**WARRANTY**
CAMPAIGN**ROADSTER**
WARRANTY
Bulletin**ВНИМАНИЕ:** Уведомить владельцев техники о кампании, провести доработку соответствующих единиц.Кампания по.: **2011–0016**
2012–0006

19 июня 2012 Предмет: **ВЫПОЛНИТЕ ПРИ ПРОВЕДЕНИИ ПРЕДПРОДАЖНОЙ ПОДГОТОВКИ НА НЕЗАРЕГИСТРИРОВАННЫХ НА ГАРАНТИЙНОЕ ОБСЛУЖИВАНИЕ (НЕРЕАЛИЗОВАННЫХ) ЕДИНИЦАХ ТЕХНИКИ** No. **2012-8**

1 – Защита исполнительного механизма дроссельного узла
2 – Обновление ПО ЕСМ и ТСМ
3 – Замена втулки крепления средней боковой панели (только модели 2011)

ВТУЛКА СТАРОГО ОБРАЗЦА — ГЛАДКАЯ НАРУЖНАЯ КРОМКА

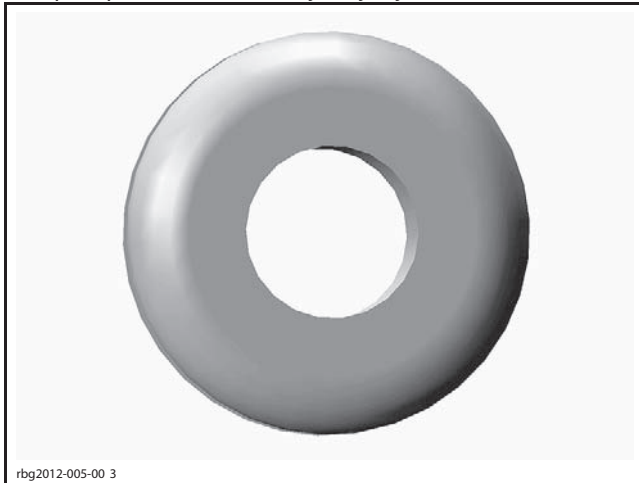
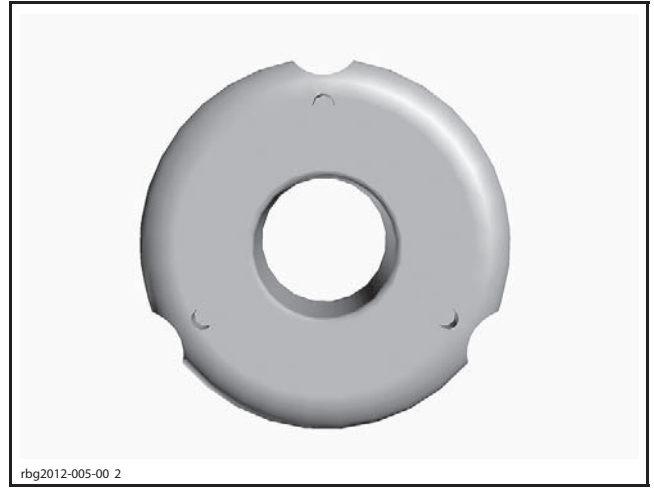
На некоторых единицах техники 2011 модельного года, которые ещё не прошли доработку по **ГАРАНТИЙНЫМ КАМПАНИЯМ 2011–8 или 2011–13**, одна из резиновых втулок в средних панелях может выпасть после нескольких процедур снятия и обратной установки самой панели.

ВТУЛКА НОВОГО ОБРАЗЦА — ВЫЕМКИ НА ВНЕШНЕЙ КРОМКЕ И ФОРМОВАННАЯ СТАЛЬНАЯ ШАЙБА

ВТУЛКА	ДЕЙСТВИЕ
Втулка старого образца	Заменяется новой (P/N 705 003 264)
Втулка нового образца	Не требует замены

- При необходимости выньте втулки при помощи отвёртки с плоским жалом.
- По месту установки удалите остатки втулки и клея.
- Установите втулку новой конструкции.
- Выполните аналогичные операции с противоположной стороны транспортного средства.
